福島第一原子力発電所 特定原子力施設に係る実施計画 変更認可申請書の
一部補正について

平成 30 年 7 月 5 日付け廃炉発官 30 第 122 号をもって申請し、平成 30 年 10 月 12 日付け廃炉発官 30 第 199 号をもって一部補正しました福島第一原子力発電所 特定原子力施設に係る実施計画 変更認可申請書を別紙のとおり一部補正をいたします。

1 / 2号機共用排気筒の上部解体に関する審査に併せて，標高表記の記載の適正化を行う。

図16-3 【3-3】水処理建屋～1号機 T/B 連絡ダクト② 施工方法（複列施工）

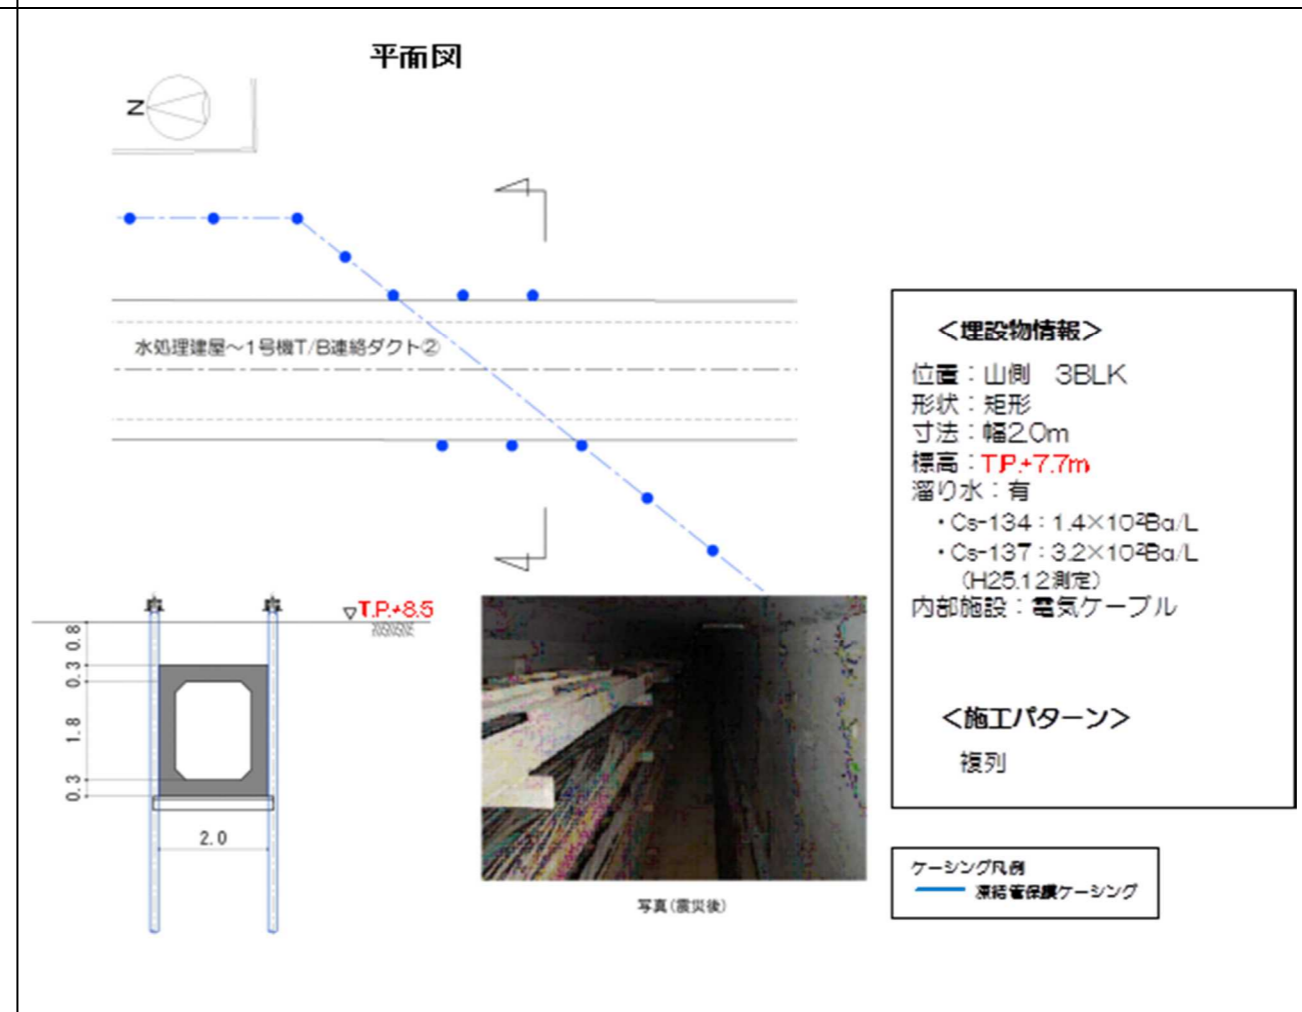
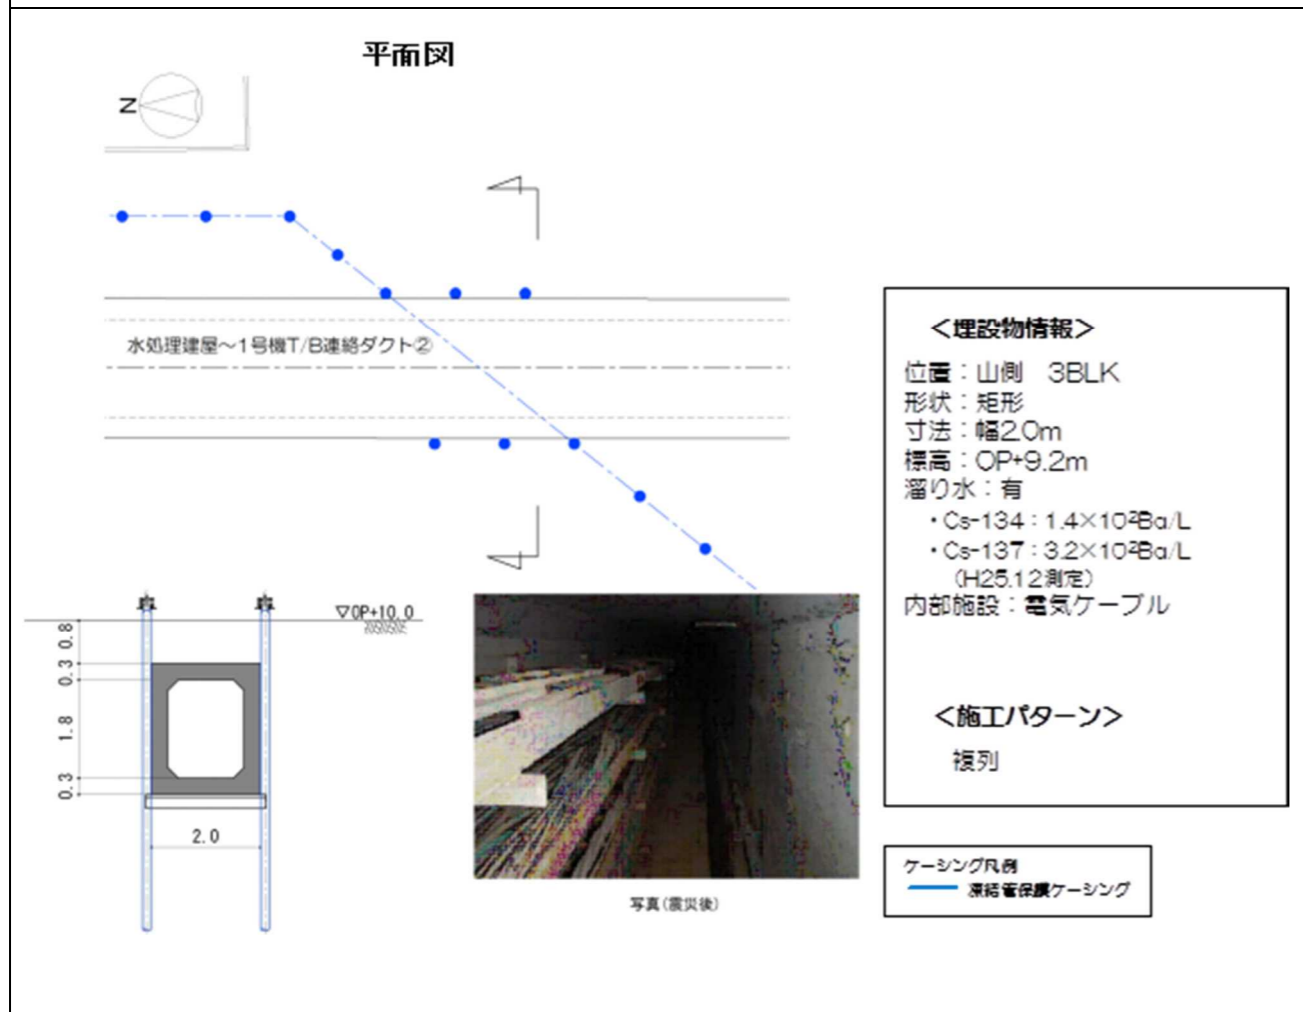
標高表記の記載の適正化

図16-12 【6-3】3号機オフガス配管ダクト（北側）施工方法（複列施工）

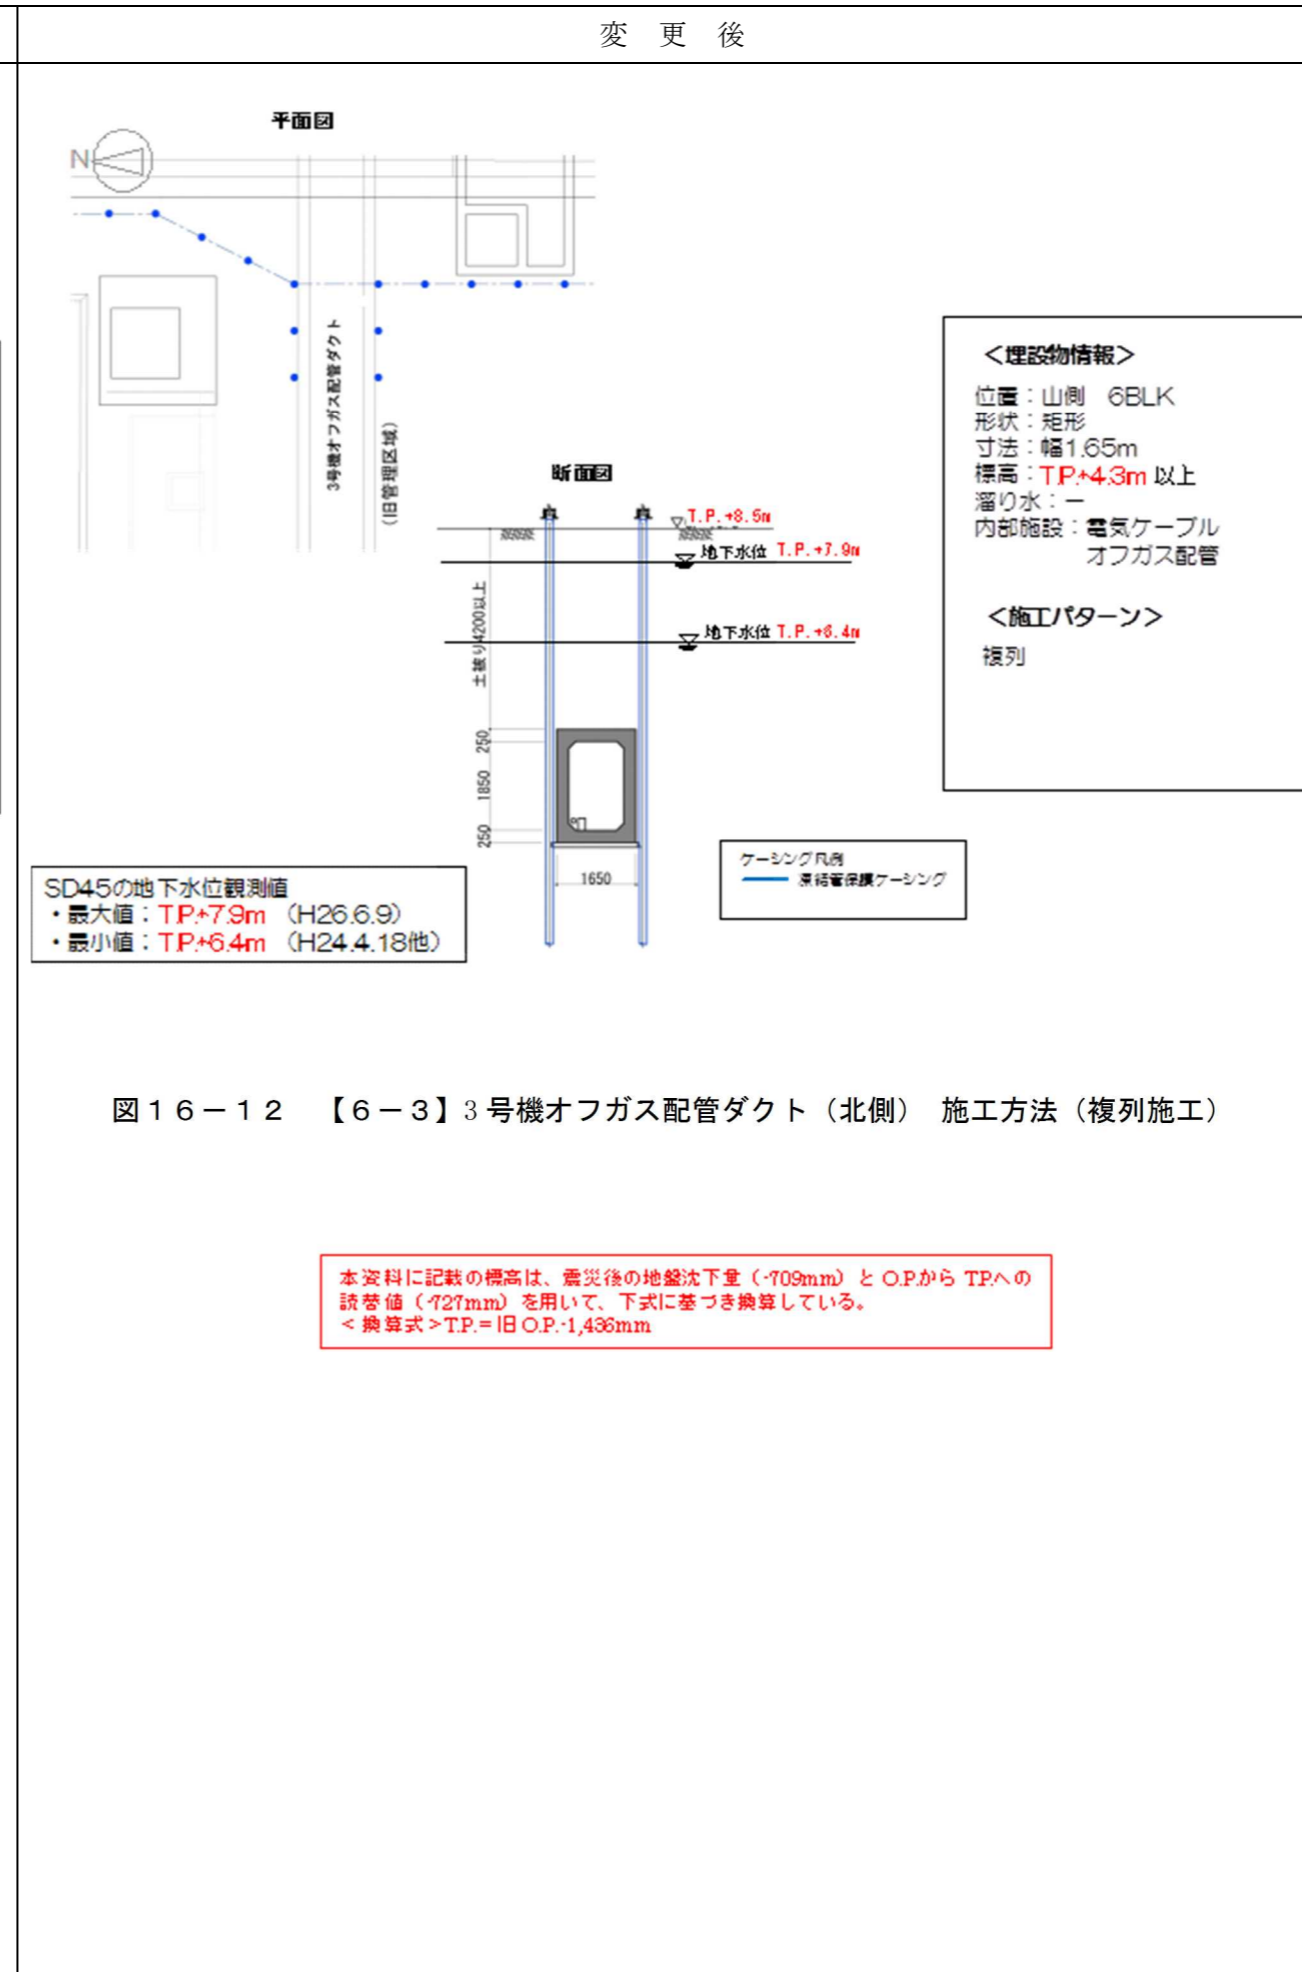
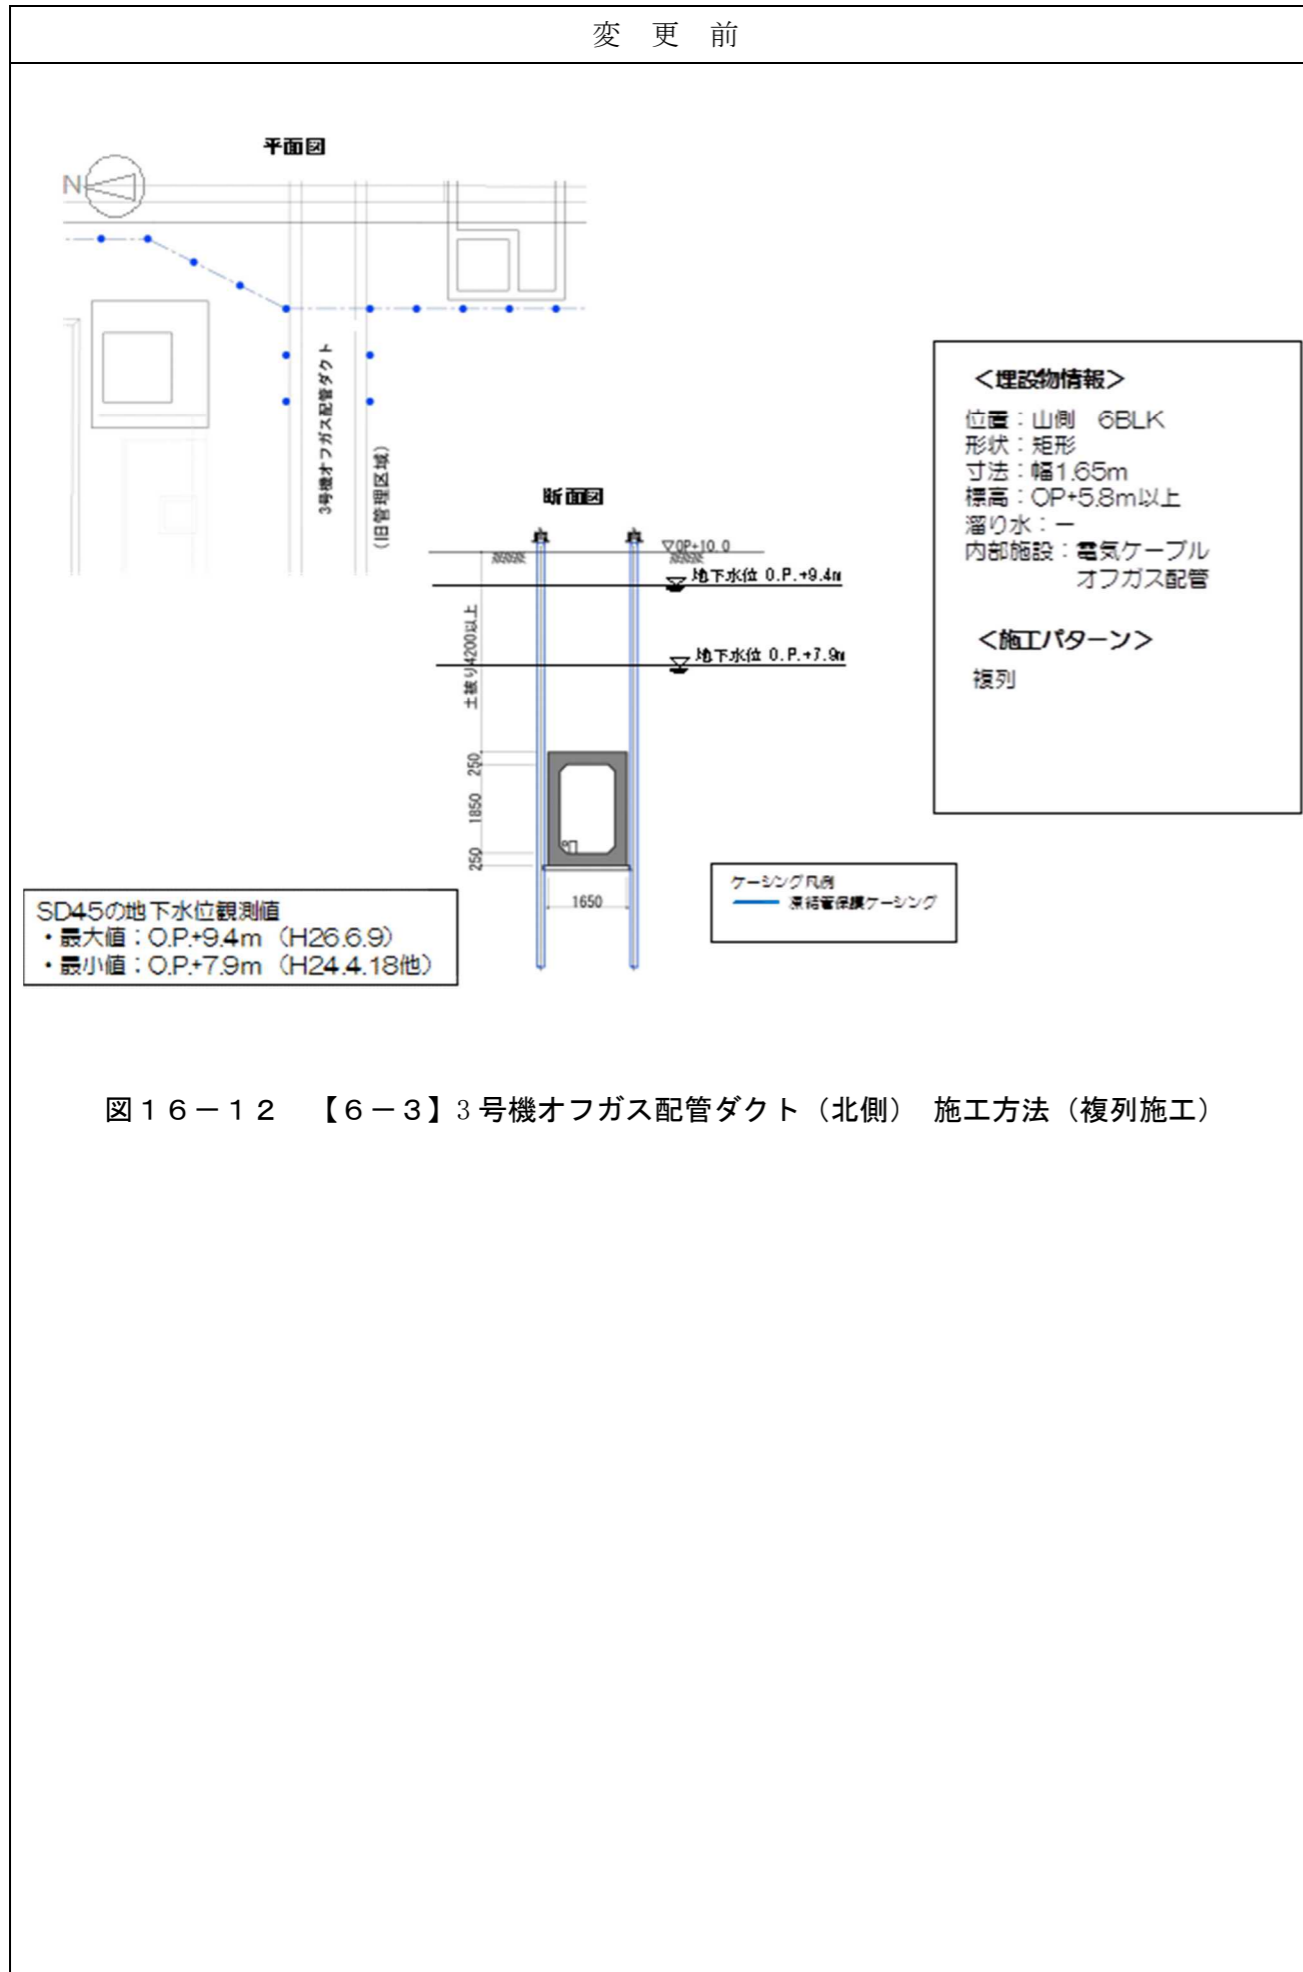
標高表記の記載の適正化

図16-26 【9-3】集中ラド側カルバート 施工方法 (貫通施工)

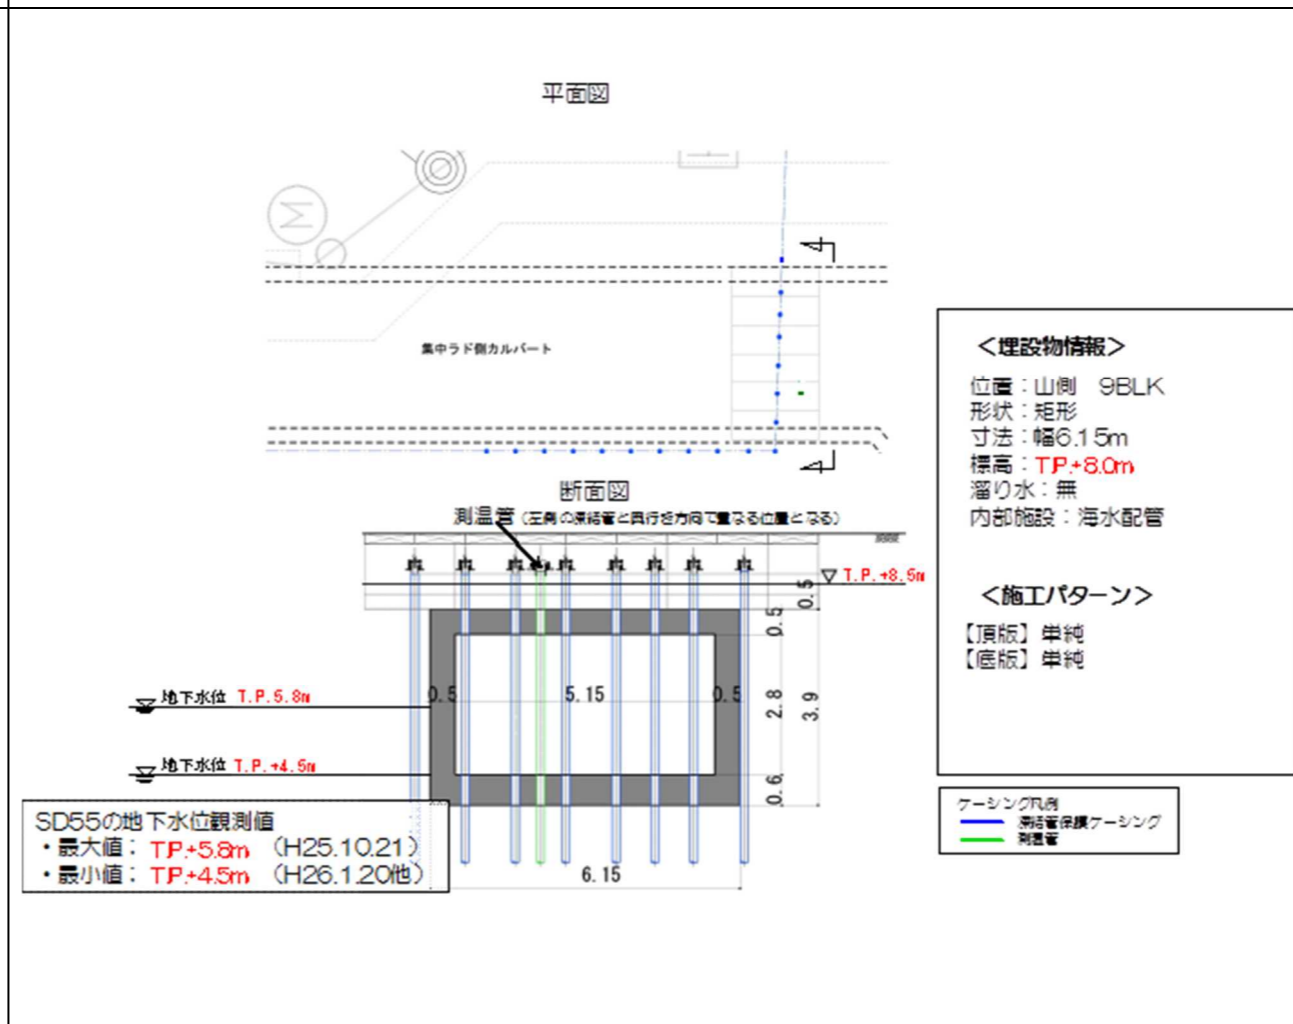
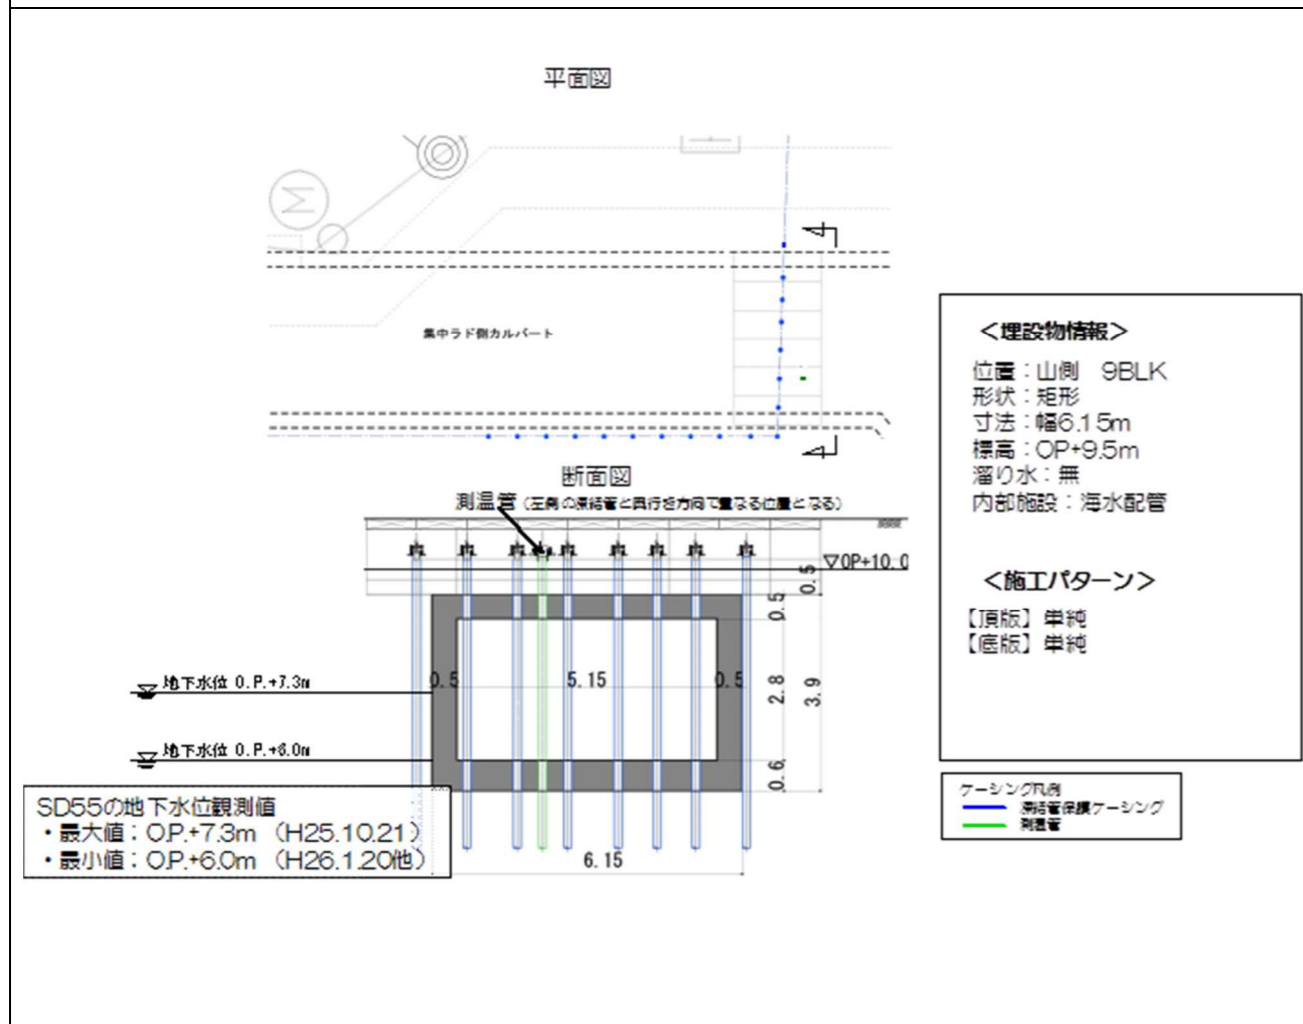
標高表記の記載の適正化
